# Pismo dotyczące aktu planowania przestrzennego

X 2.2. uwaga do konsultowanego projektu aktu[2)]

X 3.1. plan ogólny gminy

ZAŁĄCZNIK 1 – – ORIENTACYJNY PRZEBIEG ŁĄCZNIKA KTK.

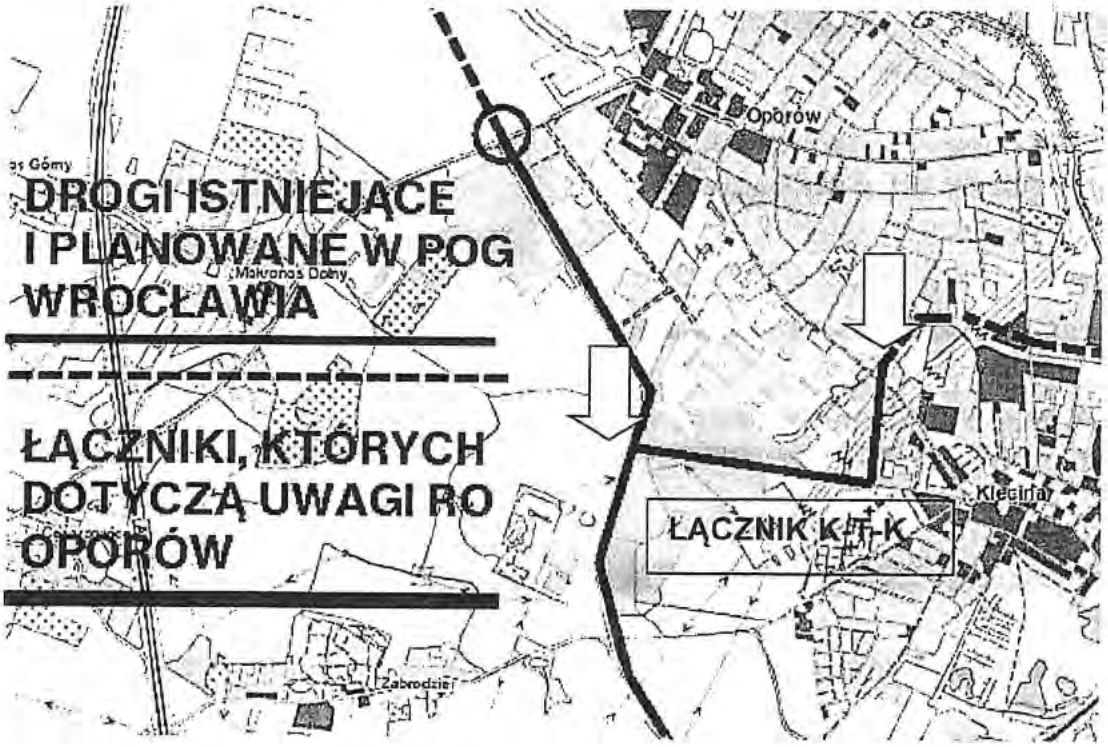
7.1. Treść[6)] **ZGŁASZAM UWAGĘ DO PLANU OGÓLNEGO W KWESTII UTWORZENIA ŁĄCZNIKA KTK (KARMELKOWA – TARGOWA - KWIATKOWSKIEGO) NA PRZEDŁUŻENIU ŁĄCZNIKA KLECIŃSKIEGO. POŁĄCZENIE TO, ZGŁASZANE PODCZAS WARSZTATÓW ZWIĄZANYCH Z TZW. PAKIETEM OPOROWSKIM,** W ISTOTNY SPOSÓB ODCIĄŻY RUCH NA NEWRALGICZNYCH SKRZYŻOWANIACH OPOROWA ORAZ KLECINY WYPROWADZAJĄC JEGO CZĘŚĆ NA UL. KWIATKOWSKIEGO, CZYLI POZA OBSZAR ZABUDOWY MIESZKANIOWEJ OSIEDLA. W ZWIĄZKU Z ROZWOJEM STREFY USŁUG WZDŁUŻ UL. KARMELKOWEJ SYGNALIZOWANYM W PROJEKCIE PLANU, ROLA ŁĄCZNIKA KTK STAJE SIĘ TYM BARDZIEJ UZASADNIONA.

ORIENTACYJNA LOKALIZACJA ŁĄCZNIKA KTK Z ZAZNACZONYMI MIEJSCAMI WLOTU PRZY PĘTLI TRAMWAJOWEJ NA ZAKOŃCZENIU ŁĄCZNIKA KLECIŃSKIEGO (STRZAŁKA GÓRNA) I WYLOTU PRZY UL. KWIATKOWSKIEGO (STRZAŁKA PO LEWEJ) . POŁĄCZENIE ZAPEWNI ALTERNATYWNY WYJAZD W KIERUNKU AOW I WĘZŁA BIELAŃSKIEGO ORAZ USPRAWNI LOGISTYCZNIE OBSZAR GIEŁDY I CENTRUM HANDLOWEGO PRZY UL. KARMELKOWEJ.
